Aan: Rijkswaterstaat  
Van: [REDACTED]  
Datum: 6 juni 2024  
Kopie: [Click to enter "CopyTo"](#)  
Ons kenmerk: BJ7173\_ME001\_F02.1  
Classificatie: Projectgerelateerd  
Gecontroleerd door: [REDACTED]

Onderwerp: **Nadere toelichting Externe Veiligheid Bruggenwerf Duivelseiland Dordrecht**

Figuur 1 – Locatie opslag gevaarlijke stoffen

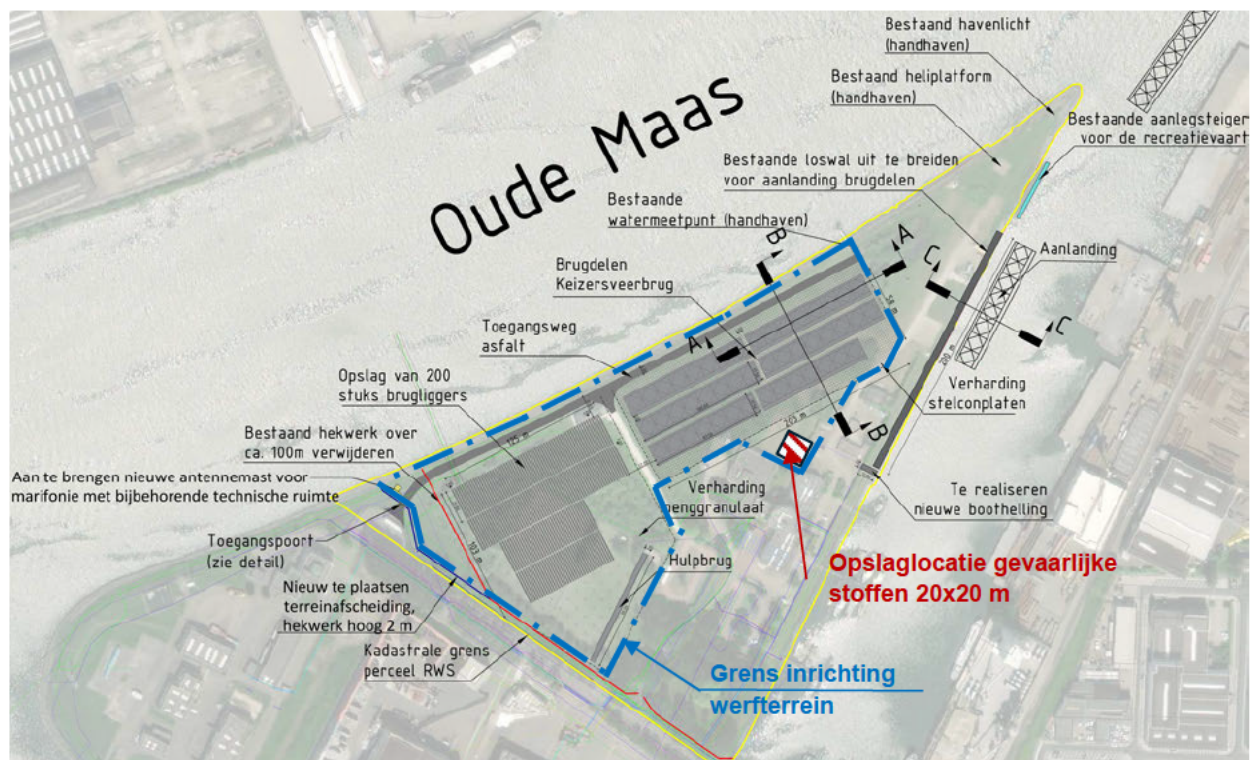
Vraag 1: *Op de inrichtingstekening is/zijn de locatie(s) voor de opslag van gevaarlijke stoffen niet aangegeven. Deze informatie is wel nodig voor verdere toetsing.*

De opslag van gevaarlijke stoffen wordt nu voorzien op de hieronder aangeduide locatie in de inrichting.

Dit is een globale aanduiding die ter referentie aan een opdrachtnemer wordt meegegeven. In het definitieve uitvoeringsontwerp zal dit door de toekomstig opdrachtnemer nog verder uitgewerkt worden. Deze locatie is gekozen in verband met de bereikbaarheid en veiligheid door opstelling buiten de zones waar opslag en renovatiewerkzaamheden plaatsvinden.
